工程指示 / 要求簡箋(E.I.)

工程指示編號：EI / 9987 / 18

工程名稱：觀塘裕民坊

工程項目：幕牆 鋁料模圖繪畫 (4 個)

CUSTOMER	CUSTOMER APPROVAL	CUST PART NO.	S12
		SECTION NO.	X85652

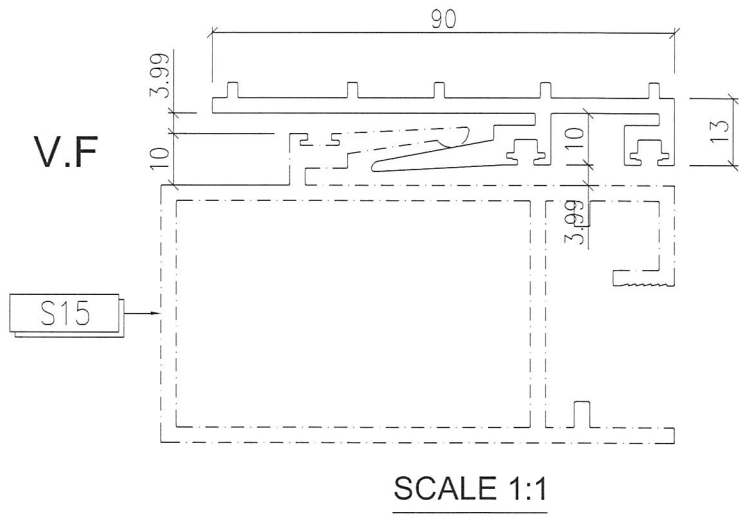
D 版: 1. 新增模 X85652(原 X85580，EI9894D 已簽批，因無法修改開新模)

(後發現湛哥趟門模圖放樣有誤 要修改)

CUSTOMER	CUSTOMER APPROVAL	CUST PART NO.	S15
		SECTION NO.	X 85582

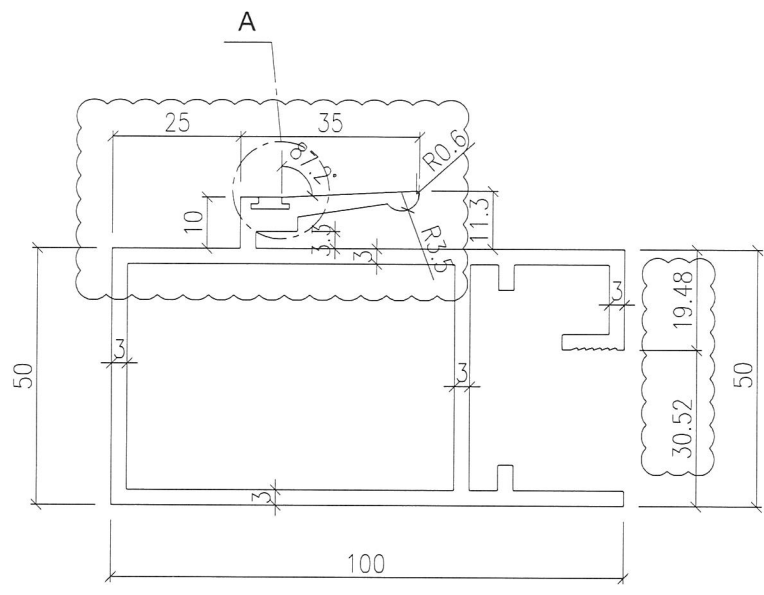
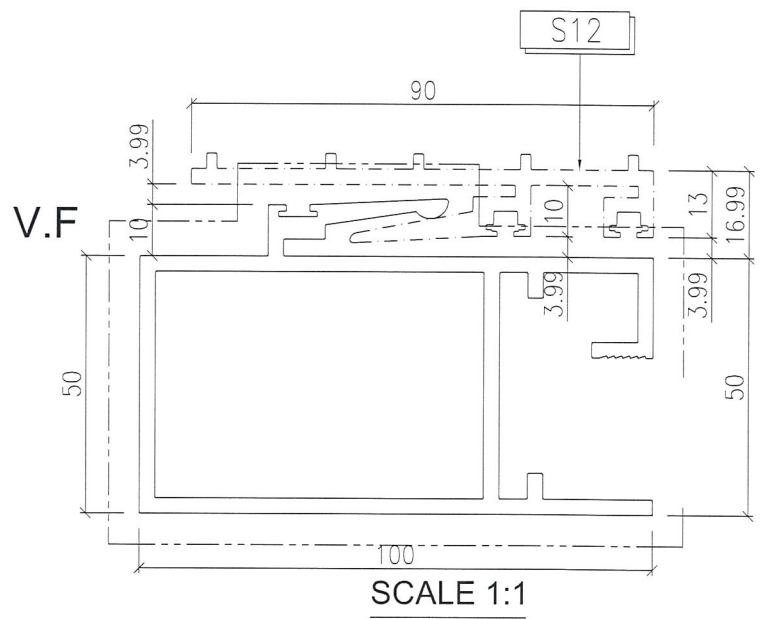
2. 修改 X85582(EI9894D 已簽批，已問榮陽可改) (後發現湛哥趟門模圖放樣有誤 要修改)

有關型號#90107 (X85580) 及 #90119 (X85582) 改模事宜, 已安排暫停開模, 請留意。  
同時, 廠部回覆如下:

1. #90107 (X85580) 已完成切割階段, 抱歉, 不可以改。
2. #90119 (X85582) 可以按貴司要求修改。
